EXAMEN SCIENTIFIQUE DES DOCUMENTS SUPPLÉMENTAIRES SOUMIS ENTRE LE 13 MAI ET LE 17 JUIN 2019 POUR LE DEUXIÈME EXAMEN TECHNIQUE DE L'ADDENDUM À L'ÉNONCÉ FINAL DES INCIDENCES ENVIRONNEMENTALES PORTANT SUR LA PHASE II DU PROJET DE BAFFINLAND À MARY RIVER

La présente réponse des Sciences découle du processus de réponse des Sciences du 16 juillet 2019 sur l'Examen scientifique des documents justificatifs supplémentaires pour l'addenda de l'énoncé final des incidences environnementales (EFIE) portant sur la phase 2 du projet de Baffinland à Mary River.

Figure 2. Exemple de réduction de l'espace auditif (REA) modélisé pour deux brise-glaces et deux navires Capesize transitant dans la glace compacte (10/10) à 4,6 nœuds près de Pond Inlet (tiré de l'Évaluation des opérations de déglacage, figure 5.3). (Niveau)

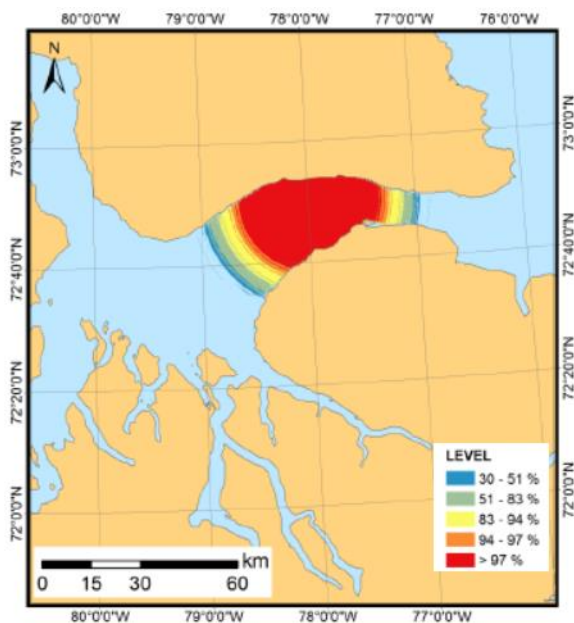
Étant donné qu'il n'y a pratiquement pas d'espace auditif d'une rive à l'autre de Pond Inlet et que cette perturbation pourrait durer 10 heures par transit, le Secteur des sciences du MPO exige que BIM mette au point des mesures d'atténuation en réponse à cette sérieuse préoccupation.
